**Parecer Técnico de Licença Ambiental Simplificada (RAS) nº. 0785535/2019**

<b>PA COPAM Nº:</b> 01034/2008/004/2019		<b>SITUAÇÃO:</b> Sugestão pelo deferimento		
<b>EMPREENDEDOR:</b> Companhia Brasileira de Alumínio - CBA		<b>CNPJ:</b> 61.409.892/0008-40		
<b>EMPREENDIMENTO:</b> Companhia Brasileira de Alumínio		<b>CNPJ:</b> 61.409.892/0008-40		
<b>MUNICÍPIO:</b> Poços de Caldas		<b>ZONA:</b> Rural		
<b>CRITÉRIO LOCACIONAL INCIDENTE:</b> <ul style="list-style-type: none"><li>• Não há incidência de critério locacional</li></ul>				
<b>CÓDIGOS:</b>	<b>PARAMETROS:</b>	<b>ATIVIDADES DO EMPREENDIMENTO (DN COPAM 217/17):</b>	<b>CLASSE</b>	<b>CRITÉRIO LOCACIONAL</b>
A-02-01-1	Produção Bruta: 83.815,00 t/ano	Lavra a céu aberto - Minerais metálicos, exceto minério de ferro.	3	0
<b>CONSULTORIA/RESPONSÁVEL TÉCNICO:</b>  Ricardo Luiz Malta Pena – Engenheiro de Minas João Paulo Ferreira de Pinho - Engenheiro Florestal			<b>REGISTRO:</b> CREA-MG 162.832/D  ART nº. 14201900000005654866

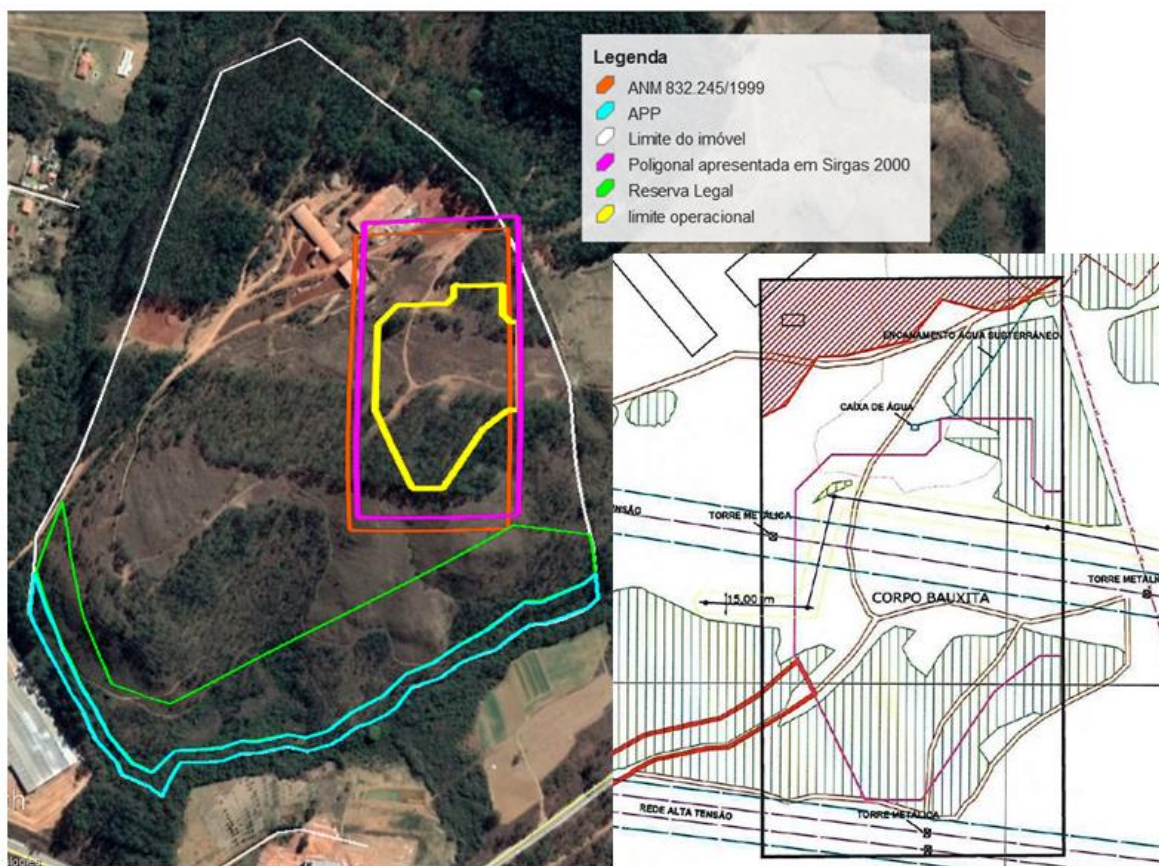
A figura abaixo mostra print parcial do levantamento topográfico apresentada no RAS bem como os limites do imóvel rural Sitio Brasil; da APP; RL; do empreendimento que, no caso, coincide com a poligonal 832.245/1999, limite da área operacional (3,65 ha) sobre imagem de satélite disponível no google earth.

Cabe ressaltar que entre a poligonal denominada ANM 832.245/199 que, no caso, foi baixada no site da ANM no Sistema de Informações Geográficas da Mineração (SIGMINE) e a poligonal apresentada com descrição de estar em Sirgas 2000 houve um pequeno desvio - projeção de cerca de 16 metros. Dessa forma, recomenda-se que o empreendimento faça a devida conferência junto a ANM.
